## 工程指示 / 要求簡箋(E.I.)

工程指示編號：EI / 4146 / 21

工程編號：J - 852

工程名稱：亞皆老街中電

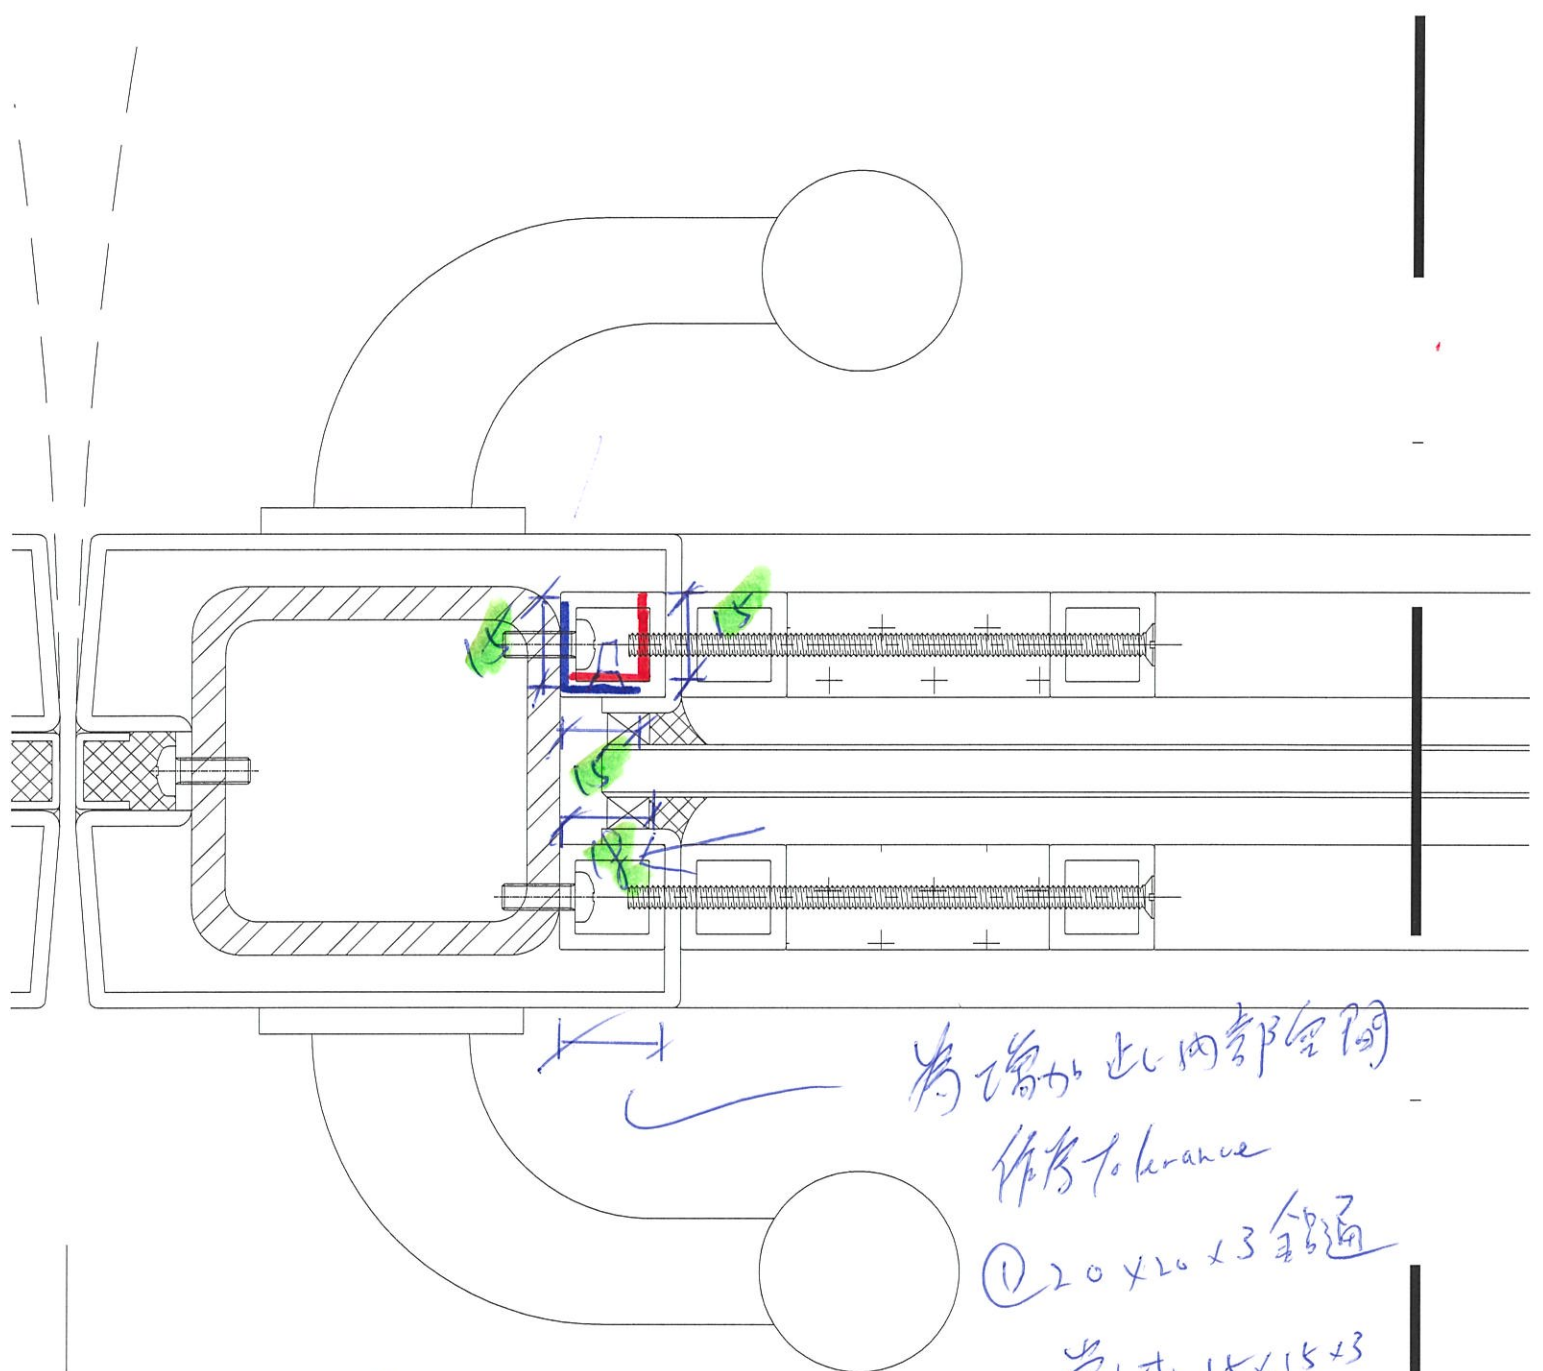
**A 版：因應鐵件有公差，需要削鋁通增加空間。20x20x3 鋁通削成 15x15 鋁角疊角使用。詳細見後頁謝謝。**

為增加此內部空間  
作為tolerance

① 20 x 20 x 3 鋁通

磨成 15 x 15 x 3  
鋁角

② 用 15 x 15 鋁角  
相互疊、修平頭
